Verslag huishoudelijke elektrische installatie op laagspanning en zeer lage spanning**Algemeen:**

Referentie: 007-20260716-02	Datum controle: 16/07/2026
Keurder: 007

Eigenaar:	EAN-code: 541449206002082843
Adres installatie: Brugstraat 77, 3550 - Heusden-Zolder	Nummer teller(s): 1sag3105277901
Distributienetbeheerder installatie: Fluvius	
Datum uitvoering installatie:	☒ Vóór 01/10/1981 ☒ Tussen 01/10/1981 en 01/06/2020 ☐ Vanaf 01/06/2020
Type:	☒ Wooneenheid ☐ Niet-huishoudelijk ☐ PV ☐ Batterij ☐ Laadpaal

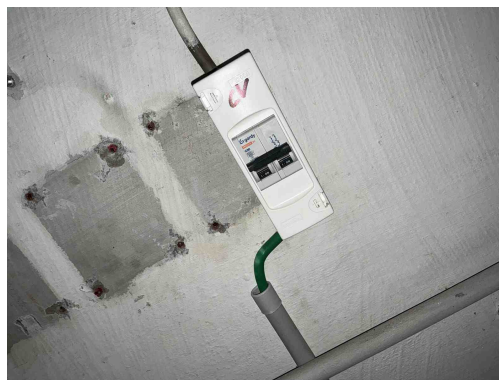
B29 - Het elektrisch verdeelbord in een huishoudelijke ruimte is niet voorzien van een deur (Boek1: 5.3.5.1).

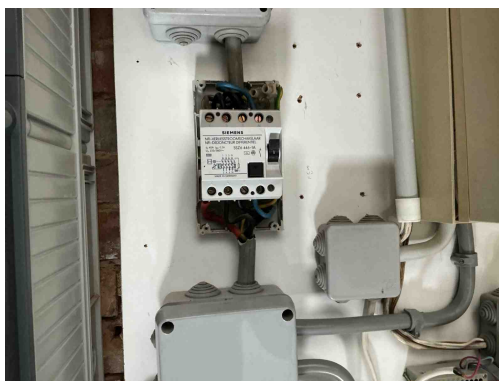
B29 - Het elektrisch verdeelbord in een huishoudelijke ruimte is niet voorzien van een deur (Boek1: 5.3.5.1).

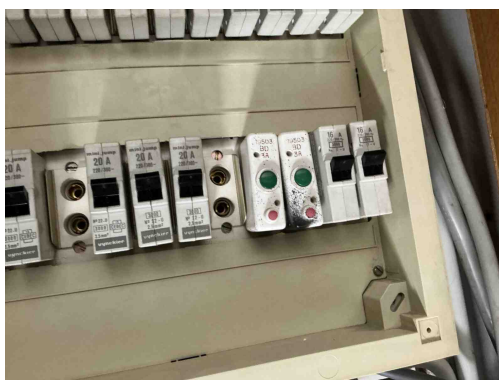
D04 - De hoofddifferentieelstroominrichting is niet verzegelbaar (Boek 1: 4.2.4.3).

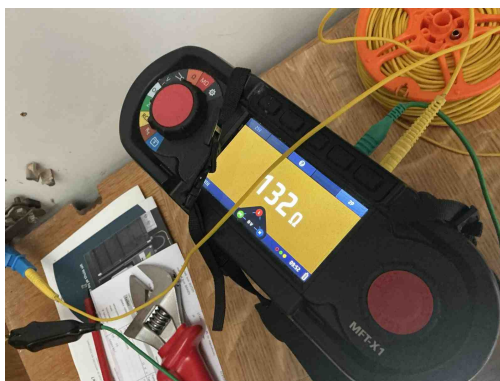
C35 - Er zijn doorverbindingen gemaakt met lusterklemmen; er kon niet aangetoond worden dat deze klemmen geschikt zijn voor de aanwezige spanning, stroom en draadsectie en dat ze "CE" zijn (Boek 1: 1.4.2.1.).

B06 - Het elektrisch verdeelbord heeft niet de minimale beschermingsgraad IPXX-B in een gewone ruimte (Boek 1: 4.2.2.3).

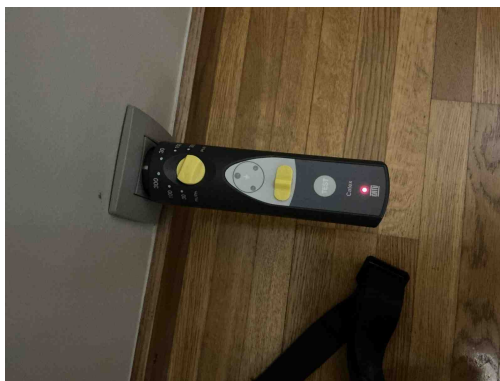
A05 - De waarde van de spreidingsweerstand van de aardverbinding is te hoog (Boek 1: 5.4.2).
Opmerking: ZE meeting wegens verharde grond

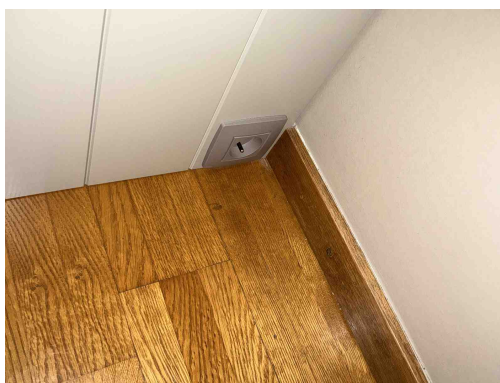
A16 - Er is geen continuïteit van de beschermingsgeleider van de contactdoos (Boek 1: 5.4.3.4).
Opmerking: Badkamer

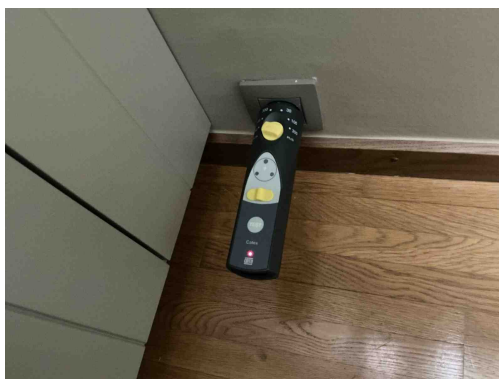
A16 - Er is geen continuïteit van de beschermingsgeleider van de contactdoos (Boek 1: 5.4.3.4).
Opmerking: Badkamer

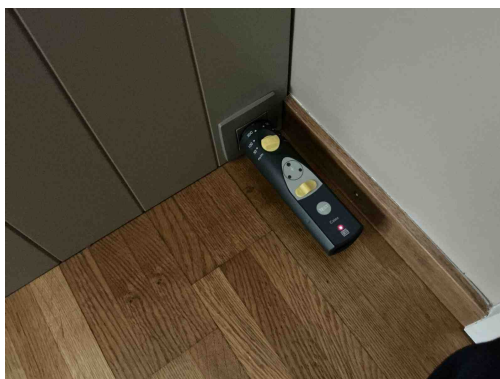
A16 - Er is geen continuïteit van de beschermingsgeleider van de contactdoos (Boek 1: 5.4.3.4).
Opmerking: Badkamer

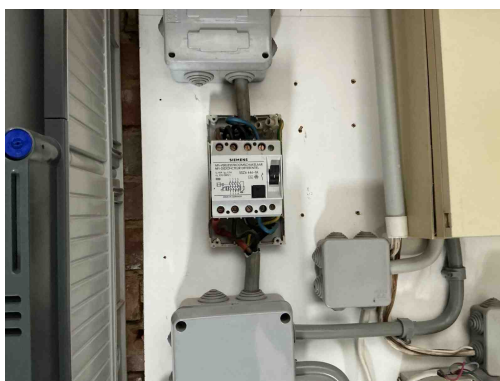
A16 - Er is geen continuïteit van de beschermingsgeleider van de contactdoos (Boek 1: 5.4.3.4).
Opmerking: Badkamer
